**Forum mondial de l'harmonisation
des Règlements concernant les véhicules**

Groupe de travail des véhicules automatisés/autonomes et connectés

Véhicules automatisés/autonomes et connectés :**Règlement ONU sur les systèmes automatisés de maintien dans la voie****Proposition d'amendements au Règlement ONU n° 157
sur les systèmes automatisés de maintien dans la voie (ALKS)****Communication de la présidence du groupe d'intérêt chargé
du Règlement ONU n° 157***

Figure 14

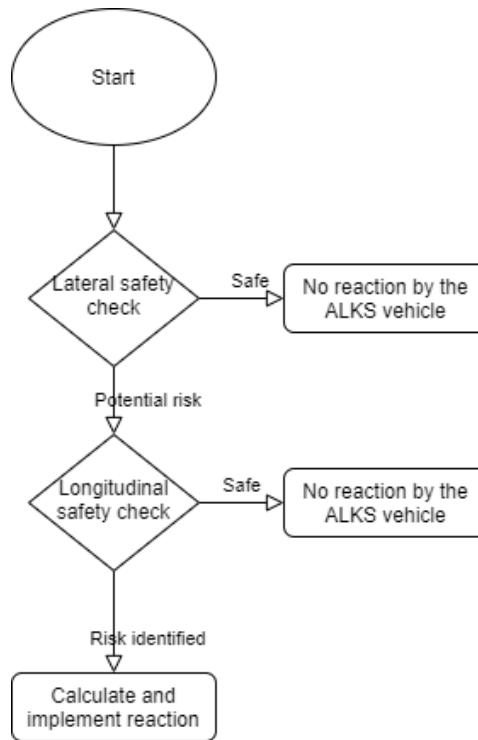
3.4.1 Dans le modèle fonctionnel n° 2, on suppose que le conducteur peut anticiper le risque de collision et appliquer un freinage proportionné. Dans ce cas de figure, il est tenu compte des trois opérations suivantes : “Contrôle de sécurité latéral”, “Contrôle de sécurité longitudinal” et “Réaction”. Il y a réaction uniquement si les contrôles de sécurité latéral et longitudinal indiquent un risque de collision imminente. Le schéma de la figure 2 représente la réaction du conducteur dans le cas considéré, à savoir une situation critique due à un rabattement serré.
